Mission régionale d'autorité environnementale

**Avis délibéré en date du 22 décembre 2020  
de la Mission régionale d'autorité environnementale d'Île-de-France  
sur le projet de construction du centre d'hébergement informatique  
« Campus Data Center PAR8 » et d'équipements annexes  
à La Courneuve (Seine-Saint-Denis) présenté par la société Interxion**

**Synthèse de l'avis**

Figure 4 : Fuseau de passage envisagé pour la ligne électrique souterraine (source : annexe 7 du mémoire en réponse à la demande de la DRIEE)

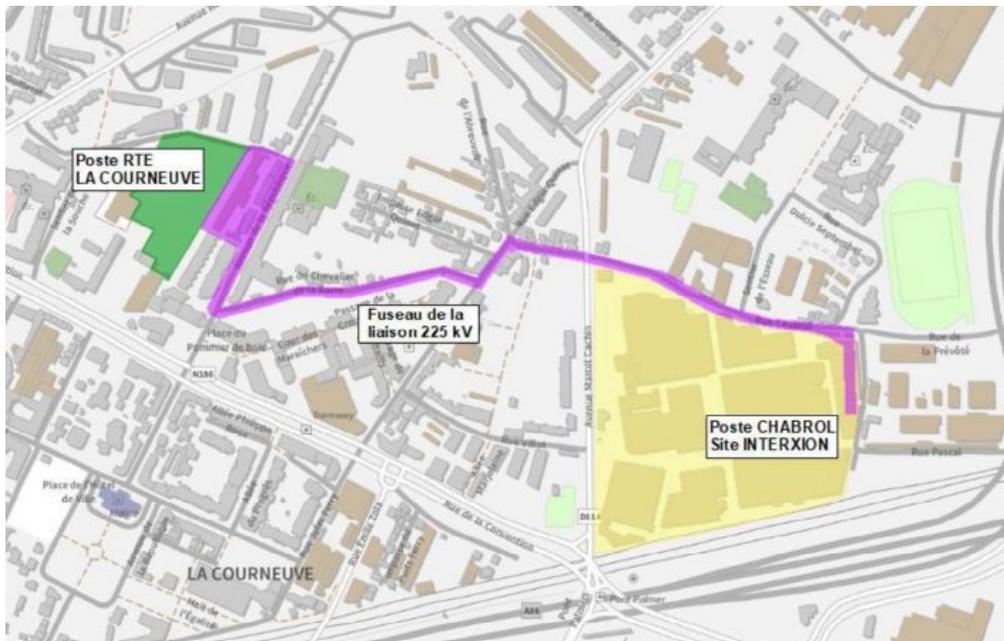
Comme déjà indiqué ci avant, la présentation de cette liaison demeure toutefois insuffisante dans l'étude d'impact.

La MRAe reproduit ci après la carte permettant de localiser cette liaison, qui ne figure pas dans l'étude d'impact.

Compte tenu du tracé envisagé pour la ligne RTE projetée qui passe avenue de la République devant le groupe scolaire Raymond Poincaré et à proximité ou à l'intérieur du futur square urbain, susceptible également d'accueillir une population sensible, l'exposition aux champs électromagnétiques dus à cette ligne doit, pour la MRAe être évaluée en regard des recommandations de l'ANSES et de l'instruction du 15 avril 2013.

- **compléter l'étude d'impact par une analyse des effets des champs électromagnétiques induits par cette liaison sur ces populations sensibles ;**
- **décrire, le cas échéant, les mesures correctrices retenues pour éviter ou réduire ces effets ;**
- **étayer l'absence énoncée d'impacts vibratoires du projet.**
